Urząd Miasta Poznania
Wydział Transportu i Zieleni
Oddział Miejskiego Inżyniera Ruchu

TZ-I.7226.183.2016
150616-1875

Odpowiadając na pismo z dnia 9 maja 2016 r. (data wpływu 13 maja 2015 r.) Oddział Miejskiego Inżyniera Ruchu informuje, że powtórным przeanalizowaniu warunków ruchu pieszego akceptuje możliwość wyznaczenia przejścia dla pieszych przy skrzyżowaniu ul. Kasprzaka i Moraskiego.

Załączniki:
wizualizacja wyznaczenia przejść na skrzyżowaniu

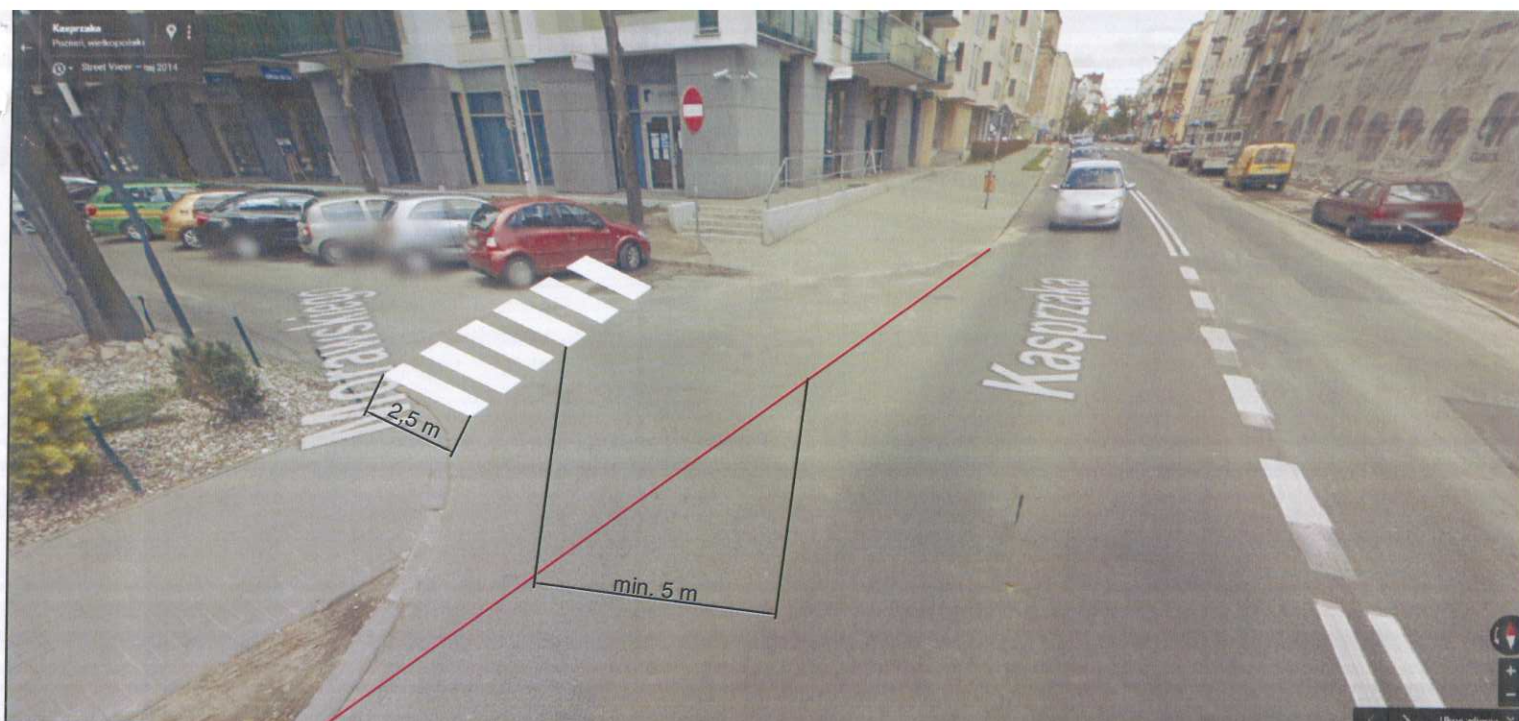
Przejścia powinny zostać wyznaczone na wszystkich wlotach ww. skrzyżowania (w przypadku uzasadnionym dopuszczamy możliwość nie wyznaczania przejścia na północnym wlocie skrzyżowania – wówczas należy zastosować ogrodzenie łańcuchowe U-12b). Przejścia należy odsunąć od krawędzi jezdni poprzecznej o min. 5 m, przy czym szerokość przejścia na wlocie ul. Moraskiego może posiadać minimalne (2,5 m szerokości) wymiary. Zmiany wymagają przedstawienia projektu stałej organizacji ruchu do zatwierdzenia przez MIR.

Zalecane wyznaczenie przejścia także na północnym wlocie skrzyżowania (ewentualnie zastosowanie słupków blokujących)
